CORRECCIÓN DE ERRORES MATERIALES DE LA ORDENACIÓN PORMENORIZADA DEL PLAN GENERAL DE ORDENACIÓN URBANÍSTICA DE MÁLAGA

NOVIEMBRE 2012

CORRECCIONES DE ERRORES MATERIALES DEL PGOU
Noviembre 2012

DOCUMENTO ACTUAL

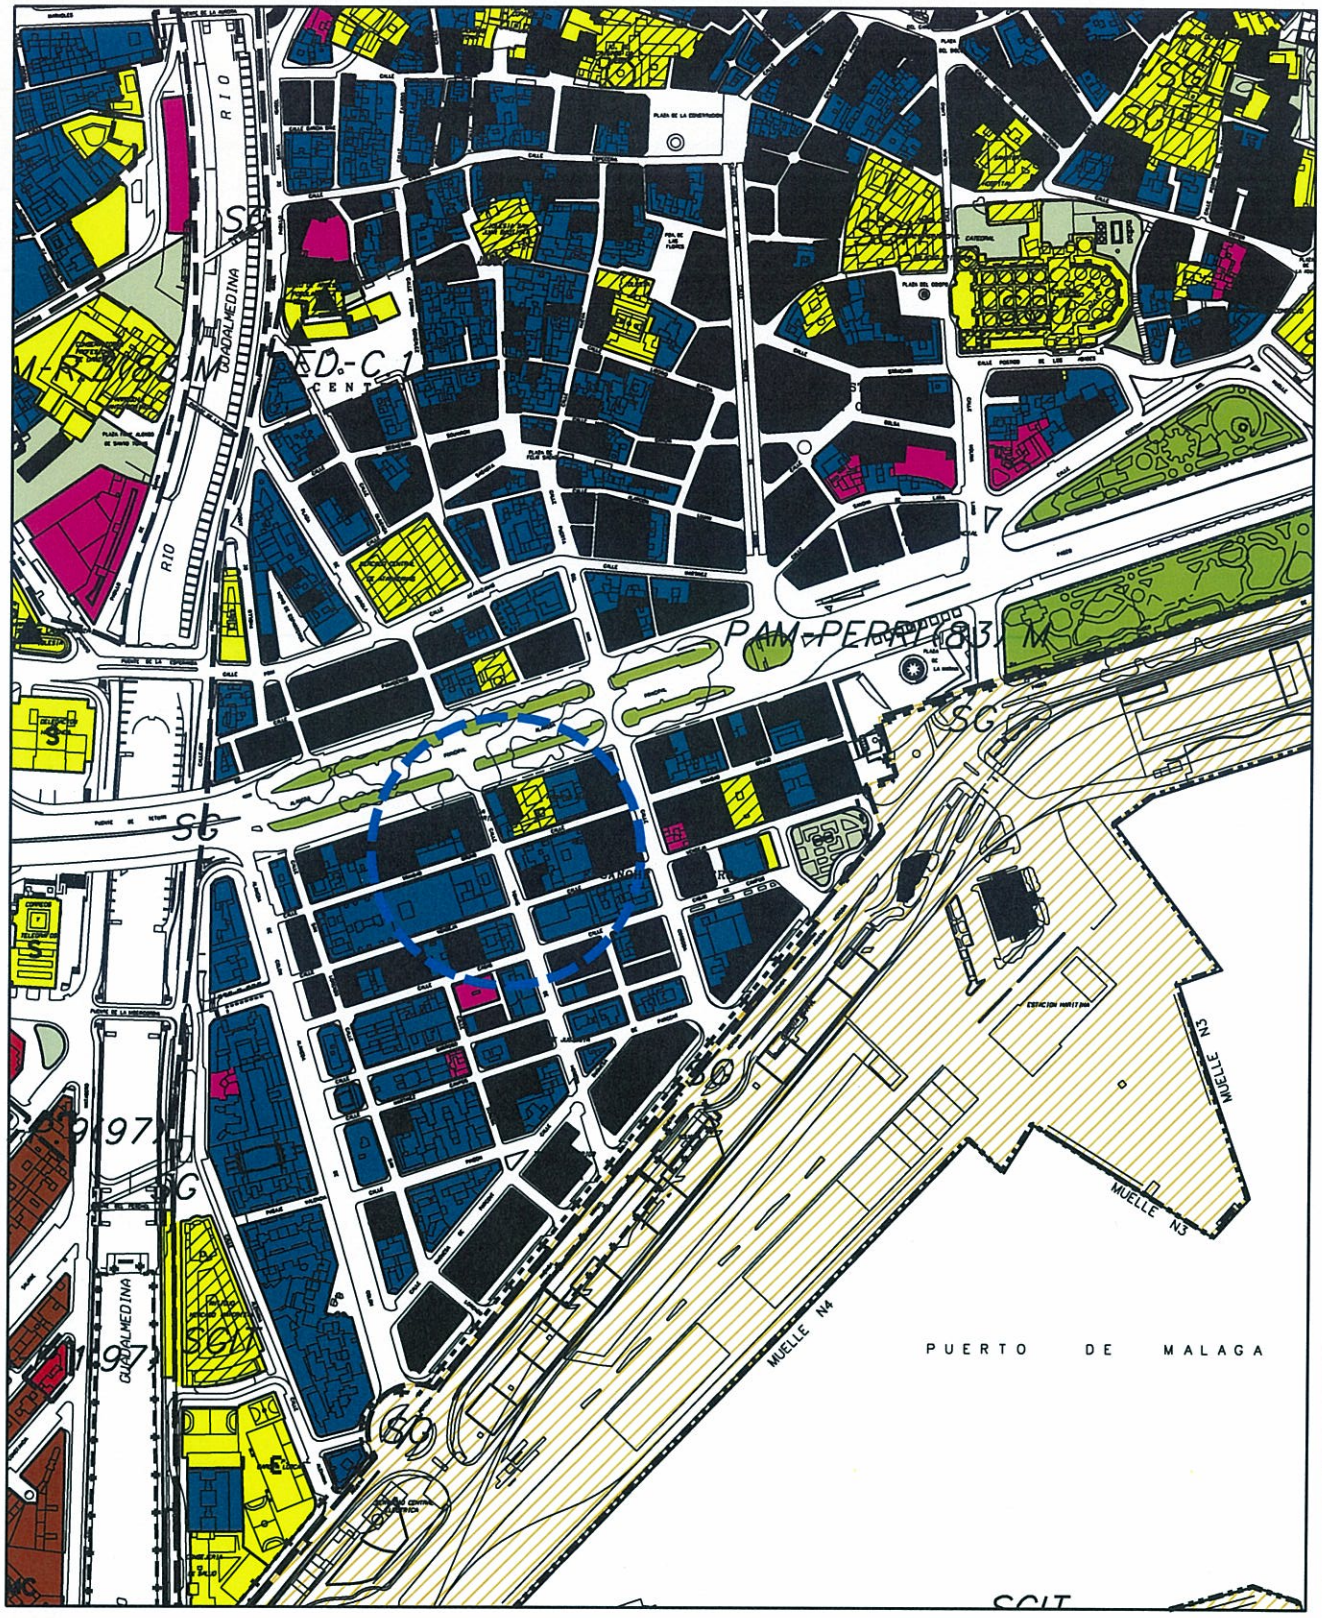
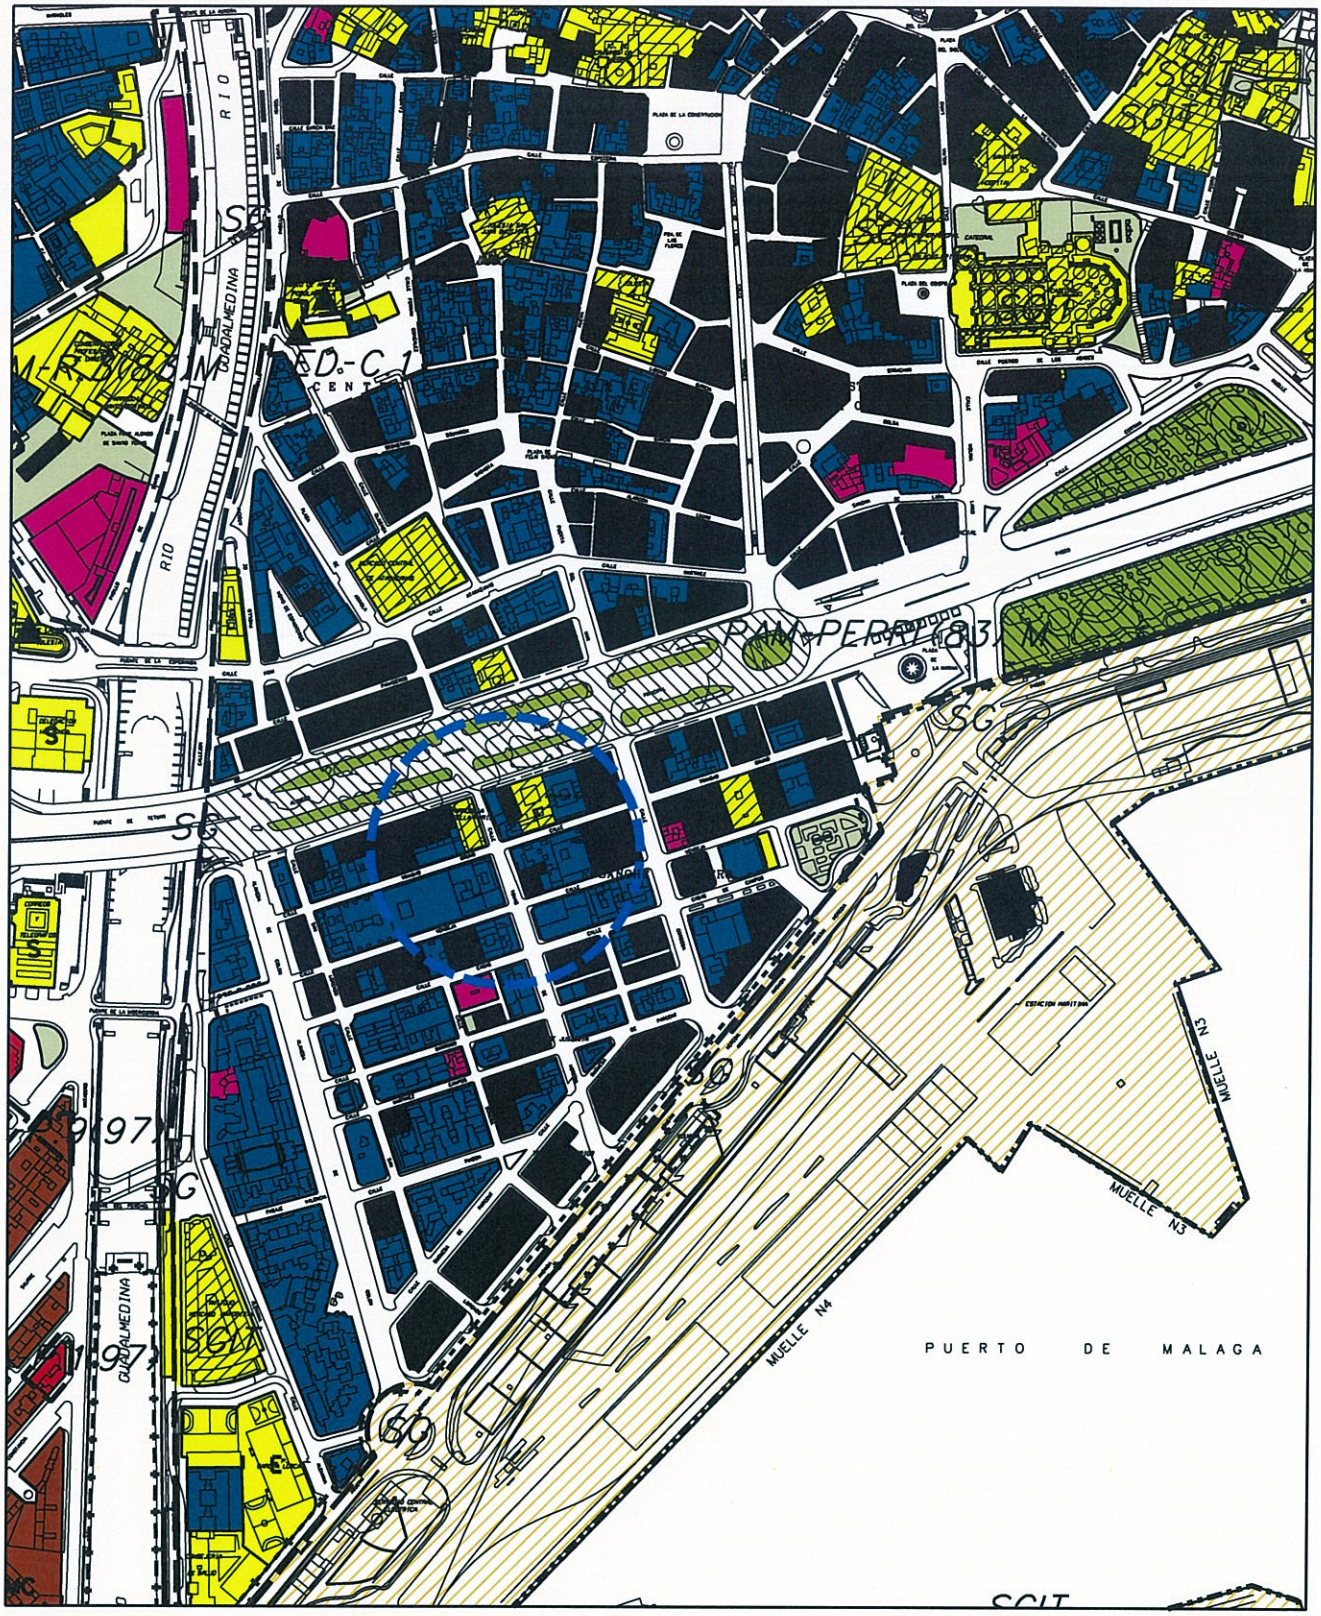
Así mismo, en plano P.2.1. de Calificación del PGOU, error en la protección de la Iglesia Stella Maris que figura con protección arquitectónica debiendo ser integral, tal y como figura en el PEPRI Centro.

DOCUMENTO ACTUAL

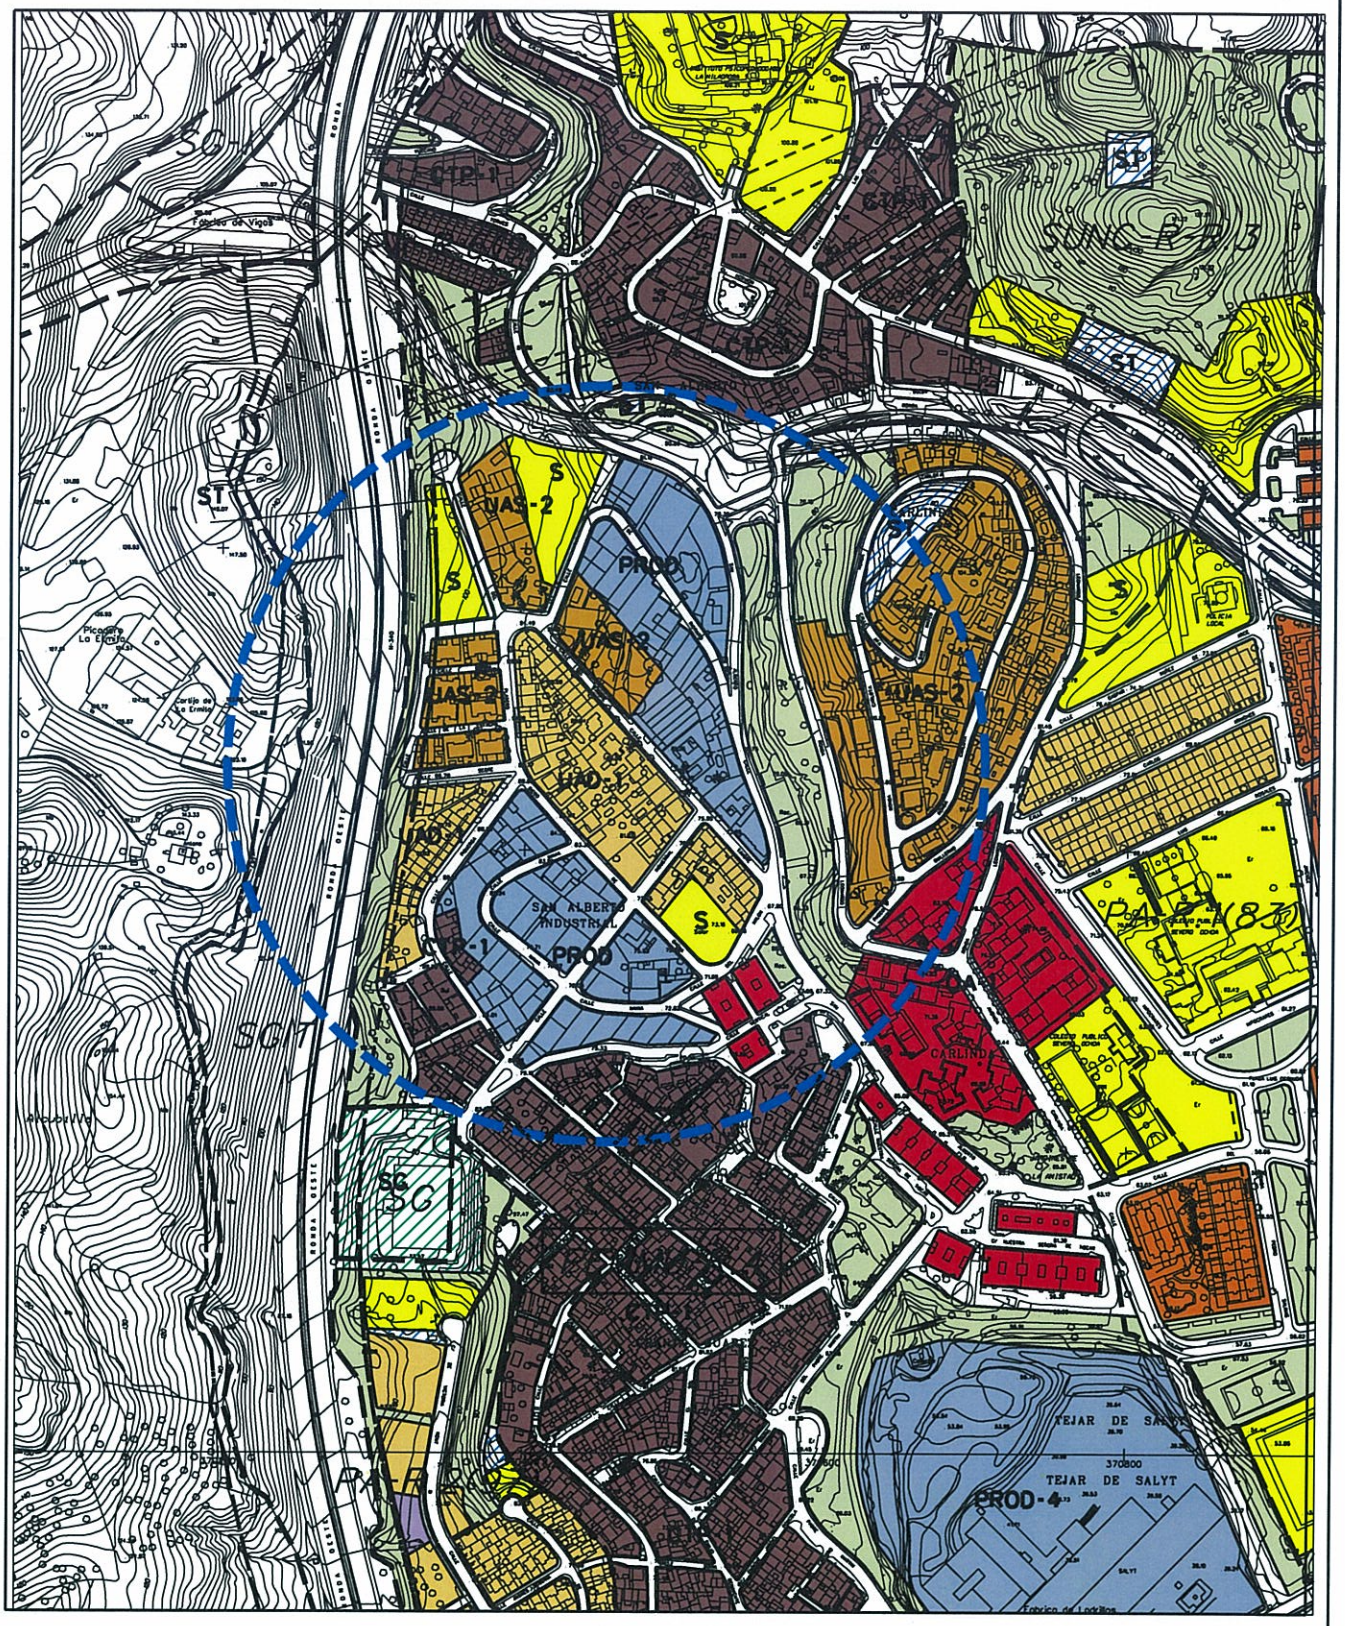
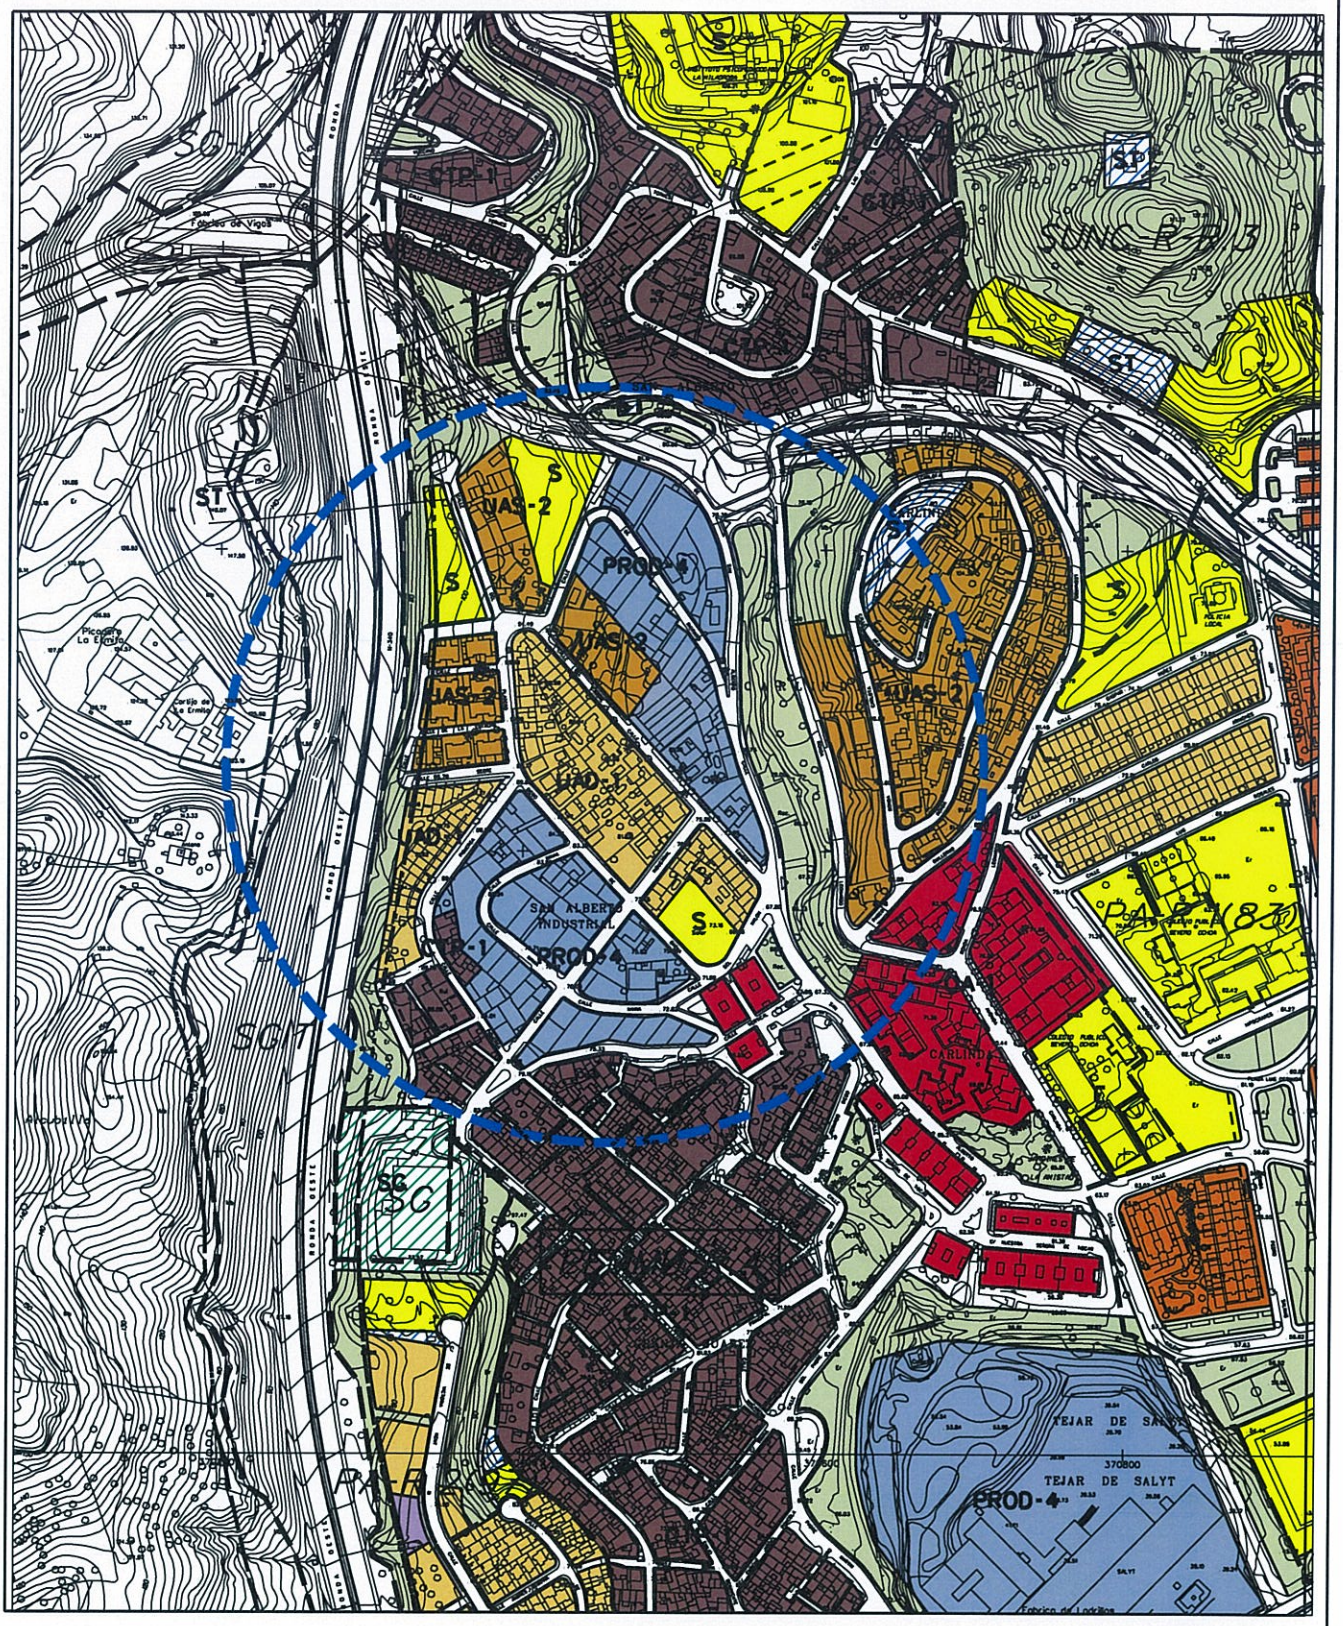
Identificación como Productivo 4 zona Productiva en Granja Suárez
